RESPUESTAS GENERALES QUE BRINDA EL INSTITUTO FEDERAL DE TELECOMUNICACIONES A LAS MANIFESTACIONES, OPINIONES, COMENTARIOS Y PROPUESTAS CONCRETAS, PRESENTADAS DURANTE LA CONSULTA PÚBLICA DE “MODELO DE COSTOS DE INTERCONEXIÓN PARA EL PERIODO 2021-2023 Y MODELO DE COSTOS DEL SERVICIO MAYORISTA DE ARRENDAMIENTO DE ENLACES DEDICADOS”

Fecha de Elaboración del Informe de Consideraciones sobre los comentarios, opiniones y aportaciones recibidos en relación a la presente Consulta Pública: 7 de diciembre de 2020.

Figura 4: Comparativa de rentas mensuales pagadas por el uso del servicio mayorista de enlaces dedicados (Fuente: Analysys Mason, 2020)

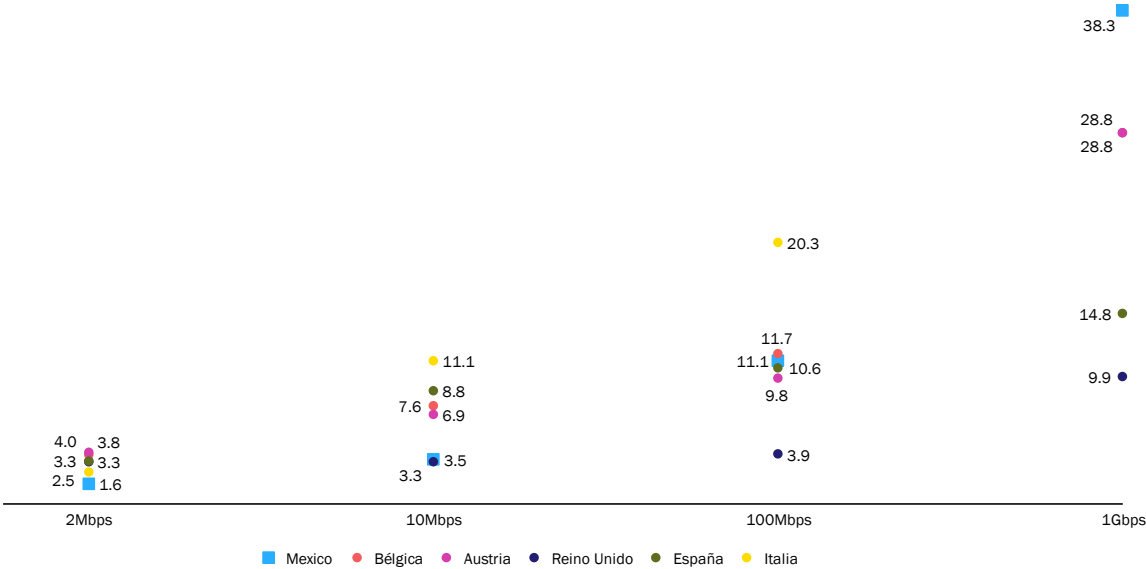
AT&T sugiere que, en la determinación del gradiente de precios para determinar la tarifa de enlaces locales, se consideren las mejores prácticas internacionales ya que el precio de un enlace local de 1GigaEthernet es aproximadamente 25 veces más alto que un enlace E1, lo que es muy superior a lo observado en países europeos.

El comentario referido a la diferencia de precios entre un enlace de 1Gbps y uno de 2Mbps es acertado. Sin embargo, AT&T omite tomar en cuenta otros aspectos para analizar la relación entre estos dos precios.

La Figura 4 muestra una comparativa internacional de las rentas mensuales pagadas por los operadores usuarios del servicio mayorista de enlaces dedicados.

Como se observa en la gráfica anterior, México tiene los precios más bajos para los enlaces de 2Mbps y 10Mbps, mientras que los precios de los enlaces de 100Mbps están en líneas con los establecidos en otros países de la comparativa, como Austria, España o Bélgica. Los precios en Italia son muy superiores a los de México.

La gráfica anterior evidencia que los precios de los enlaces de 1Gbps en México son elevados en comparación con los de otros mercados incluidos en la comparativa, pero dichos precios han disminuido con respecto a los precios vigentes.

Figura 5: Tarifas de terminación en redes fijas y móviles en los países europeos (céntimos de euro) (Fuente: Analysys Mason, 2020)

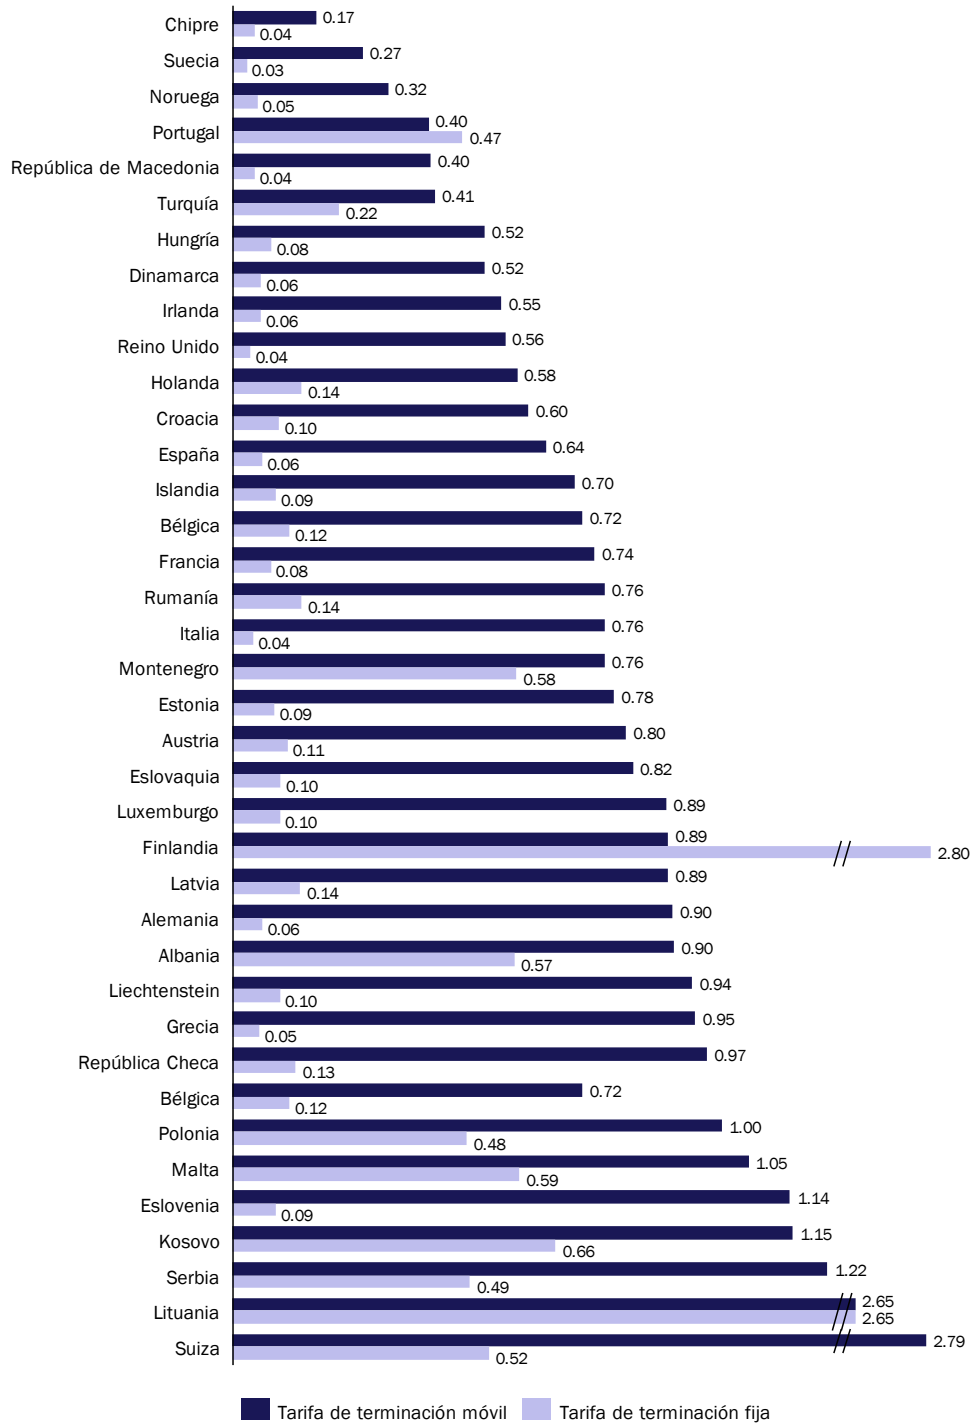
AT&T opina que la disminución del nivel de asimetría resultaría contrario al objeto de avanzar hacia un ambiente de competencia efectiva en la provisión de servicios móviles, por lo que exhorta a mantener una política de diferenciación considerable entre la tarifa de terminación del operador preponderante (AEP) y la de otros.

La Figura 5 muestra las tarifas de terminación reguladas para redes fijas y móviles en los países europeos para 2020. Se observa cómo la tendencia actual sigue siendo la de mantener la asimetría entre ambas tarifas.

Se observa que el objetivo de la Comisión Europea es fijar una única tarifa de terminación móvil y una única tarifa de terminación fija para todos los países europeos, pero distintas entre ellas. La Comisión Europea lanzó una consulta pública en julio de 2019 sobre la armonización de las tarifas de terminación móvil
